**PROJECTE D'ADEQUACIÓ D'UNA  
ZONA D'APARCAMENT A LA  
PARCEL·LA CADASTRAL 008-00194  
A LA RONDA DE CIRCUMVAL·LACIÓ  
DINS L'ÀMBIT 2 DEL SUND 1.  
MODIFICAT NÚM 1  
DESEMBRE 2015**

AJUNTAMENT DE ROSES  
PU13011OT

ÀREA D'URBANISME  
DOCUMENTS NÚM 1,2,3 i 4

- 4.1 Actualització planta proposta.

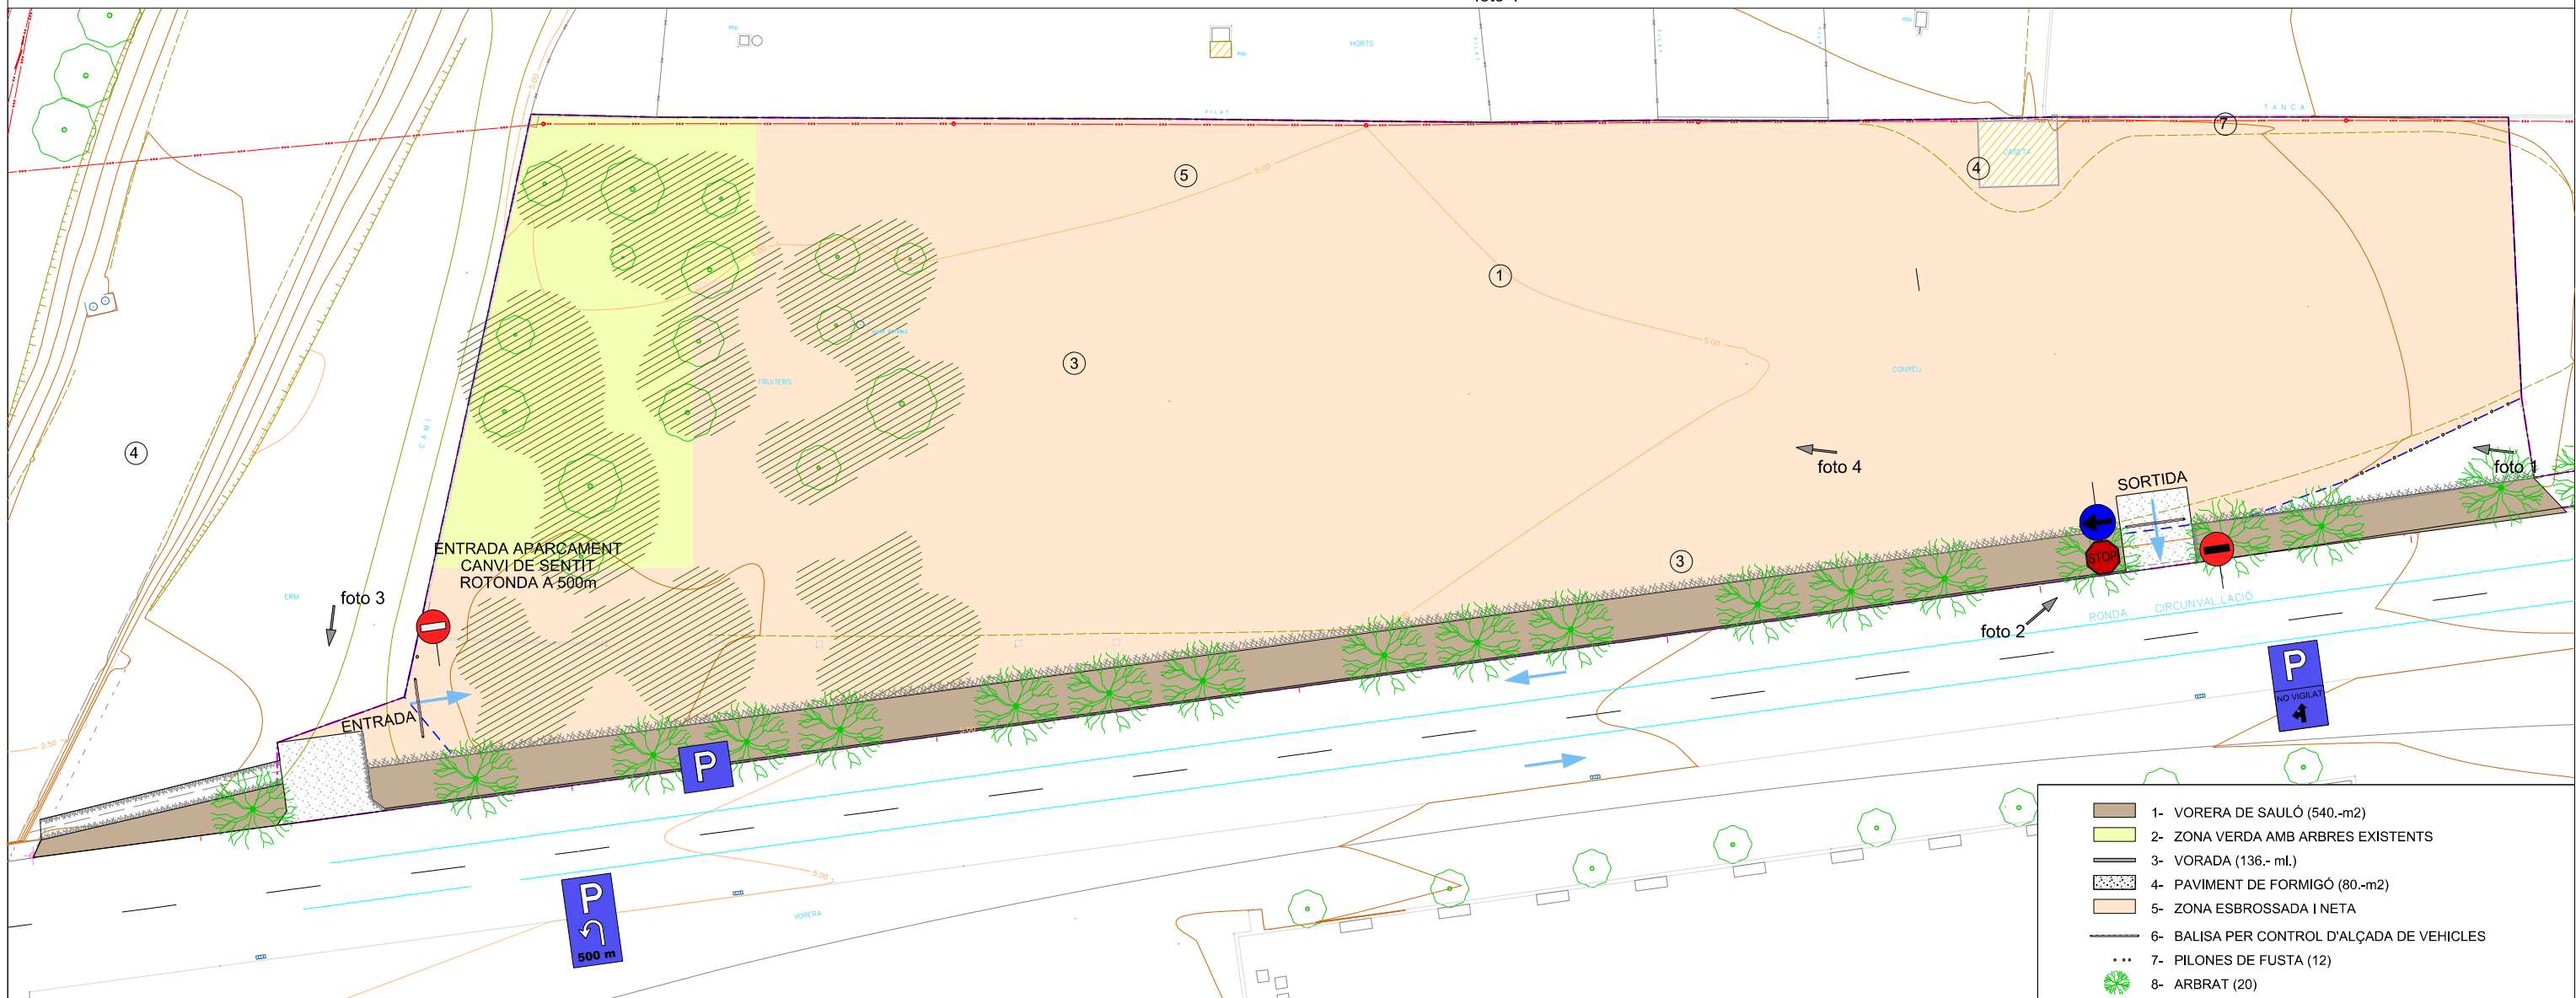
A conseqüència d'això i un cop estudiat amb el contractista la solució més idònia per no variar l'essència del projecte es va decidir mantenir l'arbrat plantat i ampliar la vorera per garantir el pas de les persones.

2. El projecte preveia la recollida d'aigües de pluja de tot l'àmbit d'aparcament per mitjà d'una rasa superficial al límit de l'esplanada amb la vorera i conduïdes per sota l'accés a l'aparcament i fins la riera de la Trencada amb un tub de PVC. Per poder realitzar aquests treballs cal autorització de l'Agència Catalana de l'Aigua. La sol·licitud es va fer, però encara a data d'avui s'està pendent de rebre-la.

Amb l'objectiu de resoldre la recollida de les aigües es va donar una nova solució que no suposés un preu nou en el contracte i amb els mitjans previstos en el projecte. Aquesta nova solució constructiva només ha suposat més hores de màquina de moviment de terres, compensada econòmicament ja que no ha calgut la col·locació del tub de PVC.

3. Tampoc s'ha col·locat la paperera prevista, doncs es va veure que ja n'hi havia una a prop, fora de l'àmbit de l'obra i es va considerar que no calia.

Pel que fa a l'ampliació d'uns 40 cm. de la vorera respecte a la projectada en el projecte aprovat i licitat, no suposa que entri en contradicció amb el planejament vigent, doncs es tracta igualment d'una vorera provisional, amb materials constructius provisionals i per tant aquest projecte modificat se segueix ajustant a les determinacions del POUM de la mateixa manera que ho feia el aprovat i licitat.

- 1- VORERA DE SAULÓ (540.-m2)
- 2- ZONA VERDA AMB ARBRES EXISTENTS
- 3- VORADA (136.- ml.)
- 4- PAVIMENT DE FORMIGÓ (80.-m2)
- 5- ZONA ESBROSSADA I NETA
- 6- BALISA PER CONTROL D'ALÇADA DE VEHICLES
- 7- PILONES DE FUSTA (12)
- 8- ARBRAT (20)
